SERVICE INFO – INA 0086

Изменение материала

опорного ролика 532 0111 10

Арт. номер: 532 0111 10

Рисунок 1: Старый вариант из металлокерамики

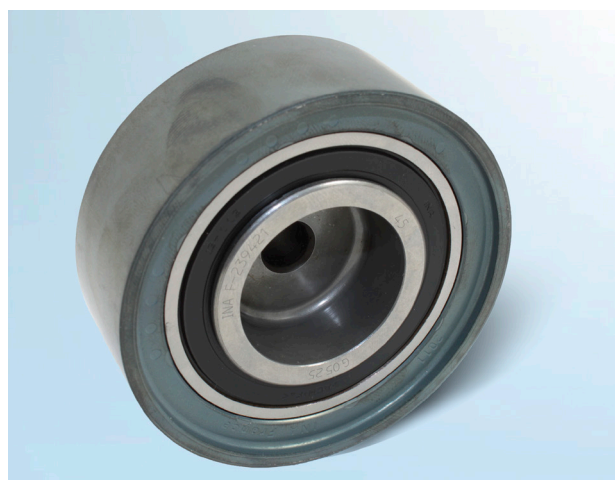
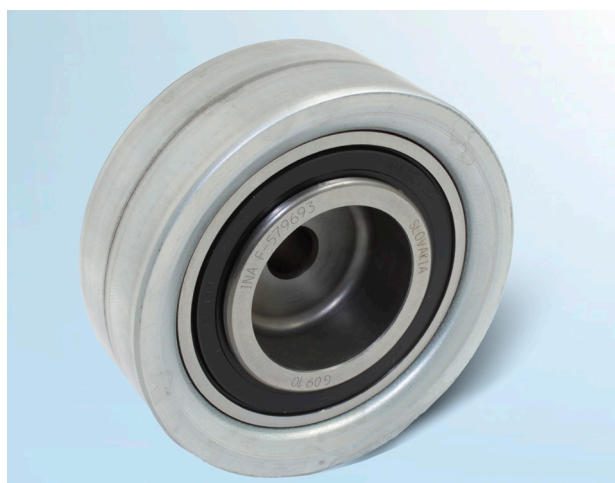
С целью совершенствования нашей продукции рабочая поверхность опорного ролика 532 0111 10 была заменена с металлокерамики на листовую металл.

Во время переходного периода оба варианта опорного ролика могут поставляться.

Оба ролика могут быть использованы для всех автомобилей, указанных в каталогах, независимо от различий в их конструкции.
